## 改善箇所説明図④

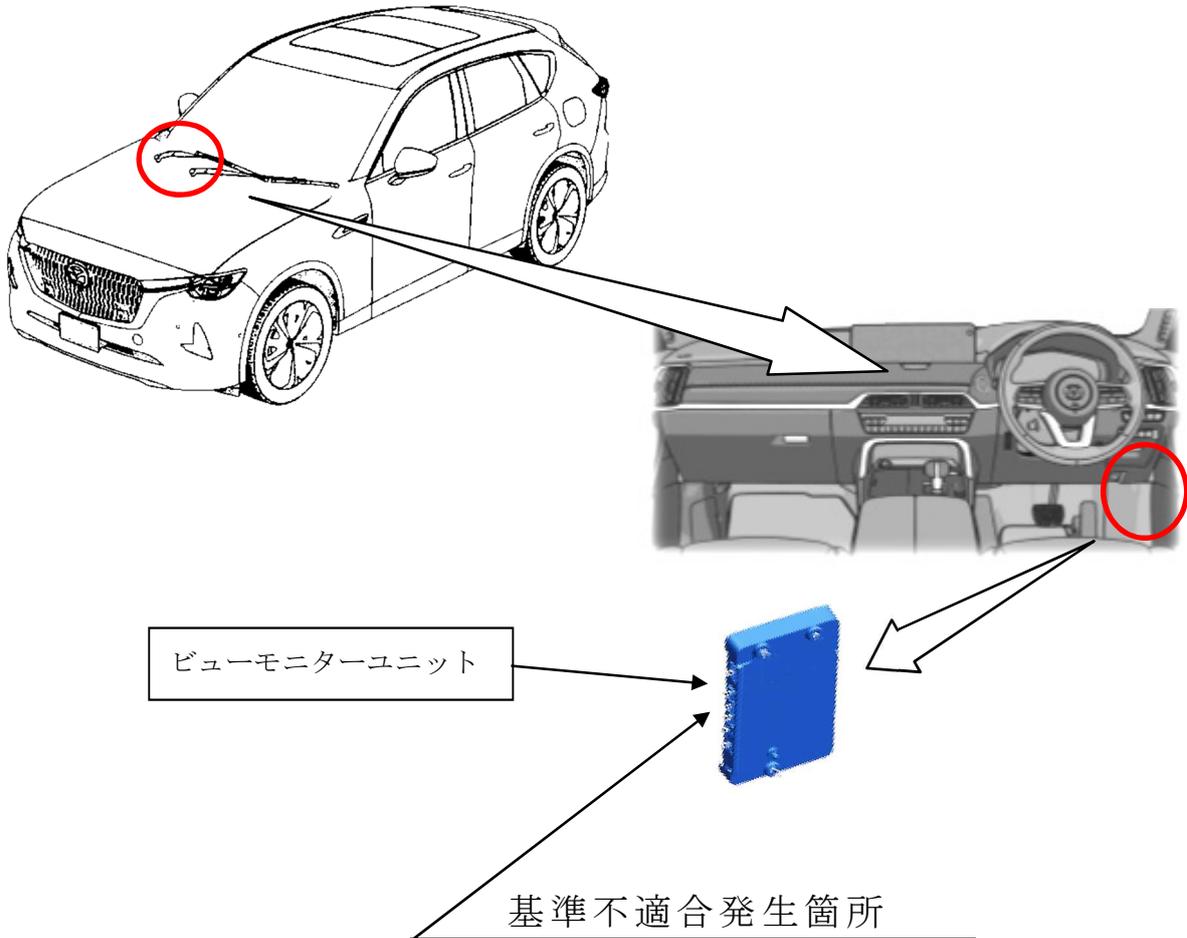
ビューモニターユニットにおいて、システムの起動条件が不適切なため、起動時にサイド及びバックカメラに切り替えるシステムが起動しないことがある。そのため、i-ACTIVENSE 警告灯が点灯し、ビューモニターユニット異常を知らせるメッセージがメータ内ディスプレイに表示される。また、サイド及びバックカメラの映像が表示できないおそれがある。

全車両、ビューモニターユニットの制御プログラムを対策プログラムに修正する。

識別：右リヤドア・ロアヒンジ取付けボルト(上側)の頭に黄ペンを塗布する。
